### Commission économique pour l'Europe

#### Groupe de travail de l'éclairage et de la signalisation lumineuse

#### Règlement n° 48 (Installation des dispositifs d'éclairage et de signalisation lumineuse)

### Proposition de complément 2 à la série 05 d'amendements

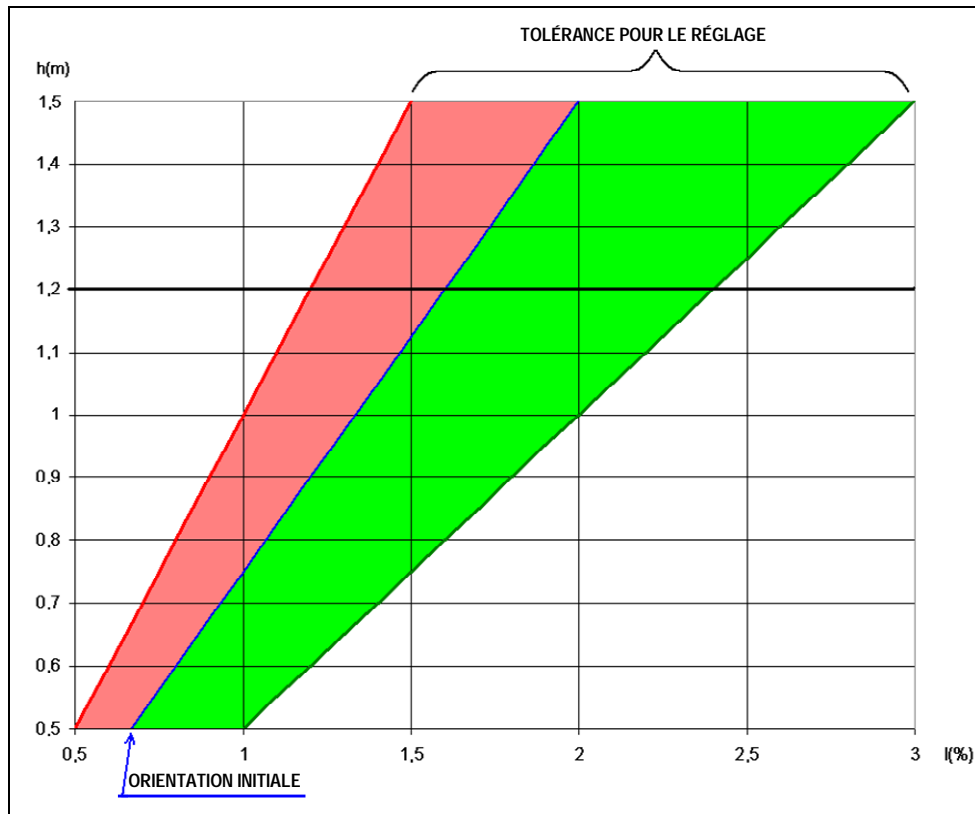
«6.2.6.1.2 Selon la hauteur en mètres (h) ~~du bord inférieur de la surface apparente dans la direction de l'axe de référence du faisceau feu de croisement, mesurée sur le véhicule à vide,~~ l'inclinaison verticale de la ligne de coupure du faisceau de croisement, **(dans la direction de l'axe de référence) mesurée sur le véhicule à vide, avec une précision de 0,1 %, doit avoir la valeur de l'orientation initiale pour laquelle la partie horizontale de la ligne de coupure traverse la surface d'une route horizontale plate à une distance de 75 m du projecteur.**

**Les limites de calage, dans toutes les conditions statiques définies à l'annexe 5 devraient être telles que la distance à laquelle la partie verticale de la ligne de coupure traverse la surface de la route se maintient entre [50 m] et [100 m].**

$h < 0,8$

Limites: ~~entre 0,5 % et 2,5 %~~

Orientation initiale: ~~entre 1,0 % et 1,5 %~~

$0,8 < h < 1,0$

Limites: ~~entre 0,5 % et 2,5 %~~

Orientation initiale: ~~entre 1,0 % et 1,5 %~~

~~Ou, au gré du fabricant,~~

Limites: ~~entre 1,0 % et 3,0 %~~

Orientation initiale: ~~entre 1,5 % et 2,0 %~~

~~La demande d'homologation de type du véhicule doit, dans ce cas, indiquer laquelle des deux variantes est utilisée.~~

$h > 1,0$

Limites: ~~entre 1,0 % et 3,0 %~~

Orientation initiale: ~~entre 1,5 % et 2,0 %~~

Le diagramme ci-dessous illustre ces limites et valeurs d'orientation initiale.
